## SERVİS BÜLTENİ

# Benzinli ve Dizel Motorlarda 534 0243 10 Gergi Mekanizmasında Saptırma Kasnaklarının Farkları

**Araç Üreticisi:** Mercedes-Benz

**Parça No.:** 534 0243 10

Şekil 1: Gergi ünitesi 534 0243 10

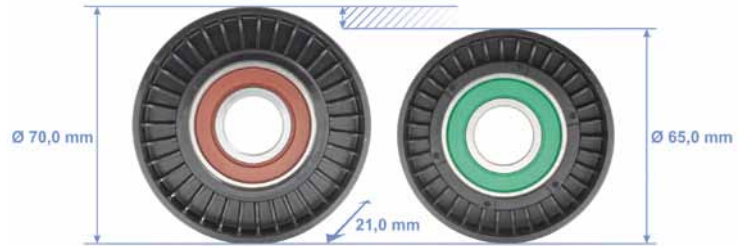
Gergi mekanizması standart olarak sadece benzinli motorlar için uygun olan saptırma kasnaklarıyla donatılmıştır.

Yukarıda listelenen dizel motorlarda mekanizmayı kullanmak için 532 0404 30 sol saptırma kasnağı 532 0406 30 saptırma mekanizmasıyla değiştirilmelidir (Şekil 1).

Dizel motorlar için 532 0406 30 saptırma kasnağı 532 0404 30 saptırma kasnağından daha küçük bir çapa sahiptir (Şekil 2).

Dizel motorlar için saptırma kasnağı mekanizmada dahil edilmez ve ayrı olarak sipariş edilmelidir.

**Araca yükmeden önce gergi mekanizmasında doğru saptırma kasnağının takıldığından emin olun!**
